少林寺塔林维修保护工程（一期）勘察设计方案  
（核准版）

## 一、对国家文物局《关于少林寺塔林维修保护工程（一期）勘察设计方案批复》的回复

## 国家文物局《关于少林寺塔林维修保护工程（一期）勘察设计方案的批复》：

### 三、对河南省文物局《关于登封少林寺塔林维修保护工程（一期）勘察设计方案的批复》的回复

工程名称	少林寺塔林维修保护工程（一期）	图名	武周塔北、东立面---- 支护措施施工图	图号	WZT-S-6
------	-----------------	----	----------------------	----	---------

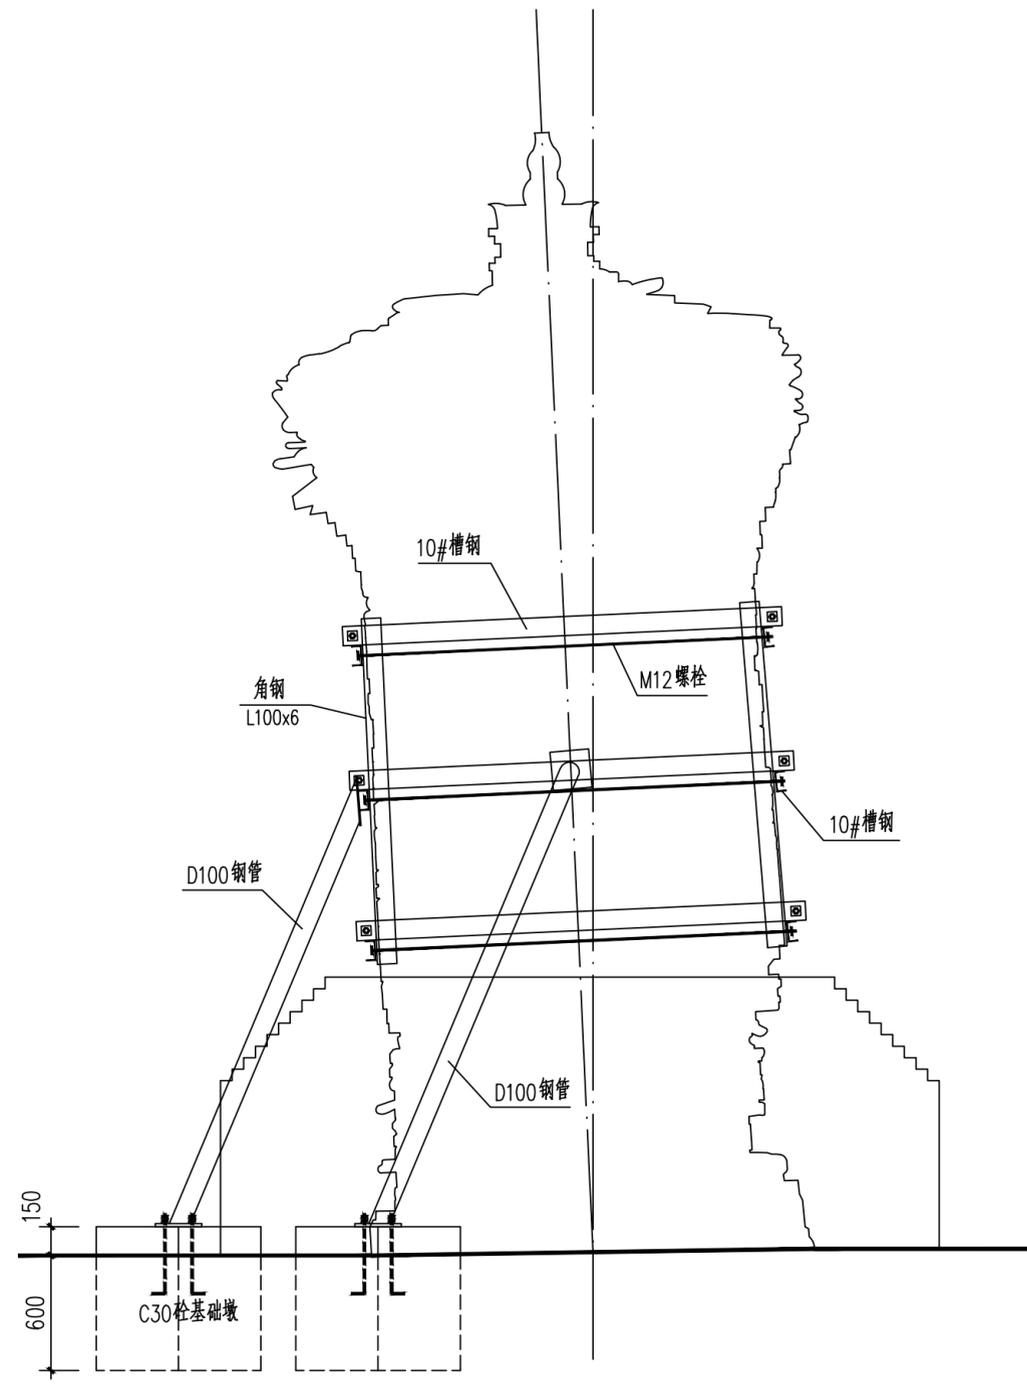
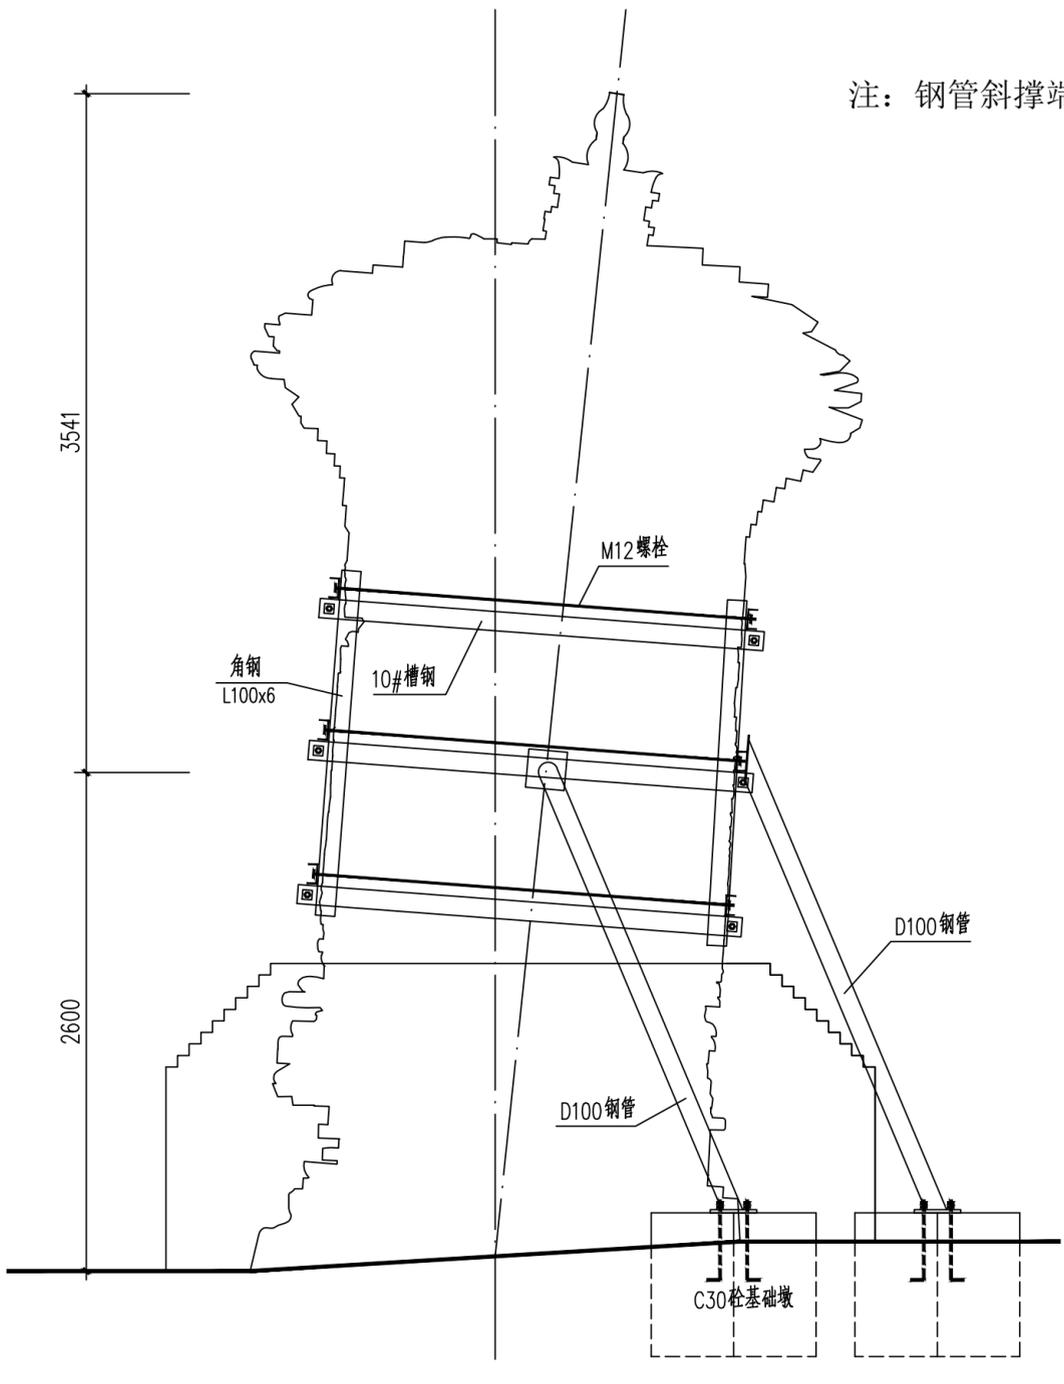
### 3、塔身维修可根据实际情况，适当采用挖补措施；细化支撑保护设计。

86 号塔支顶落脚点已做适当调整，并在图中注明“钢管支撑的基础施工放线时，应躲开附近塔基，支顶角度可依现场条件做适当调整。”详见 PGT-S-4、HGT-S-4、WZT-S-6。
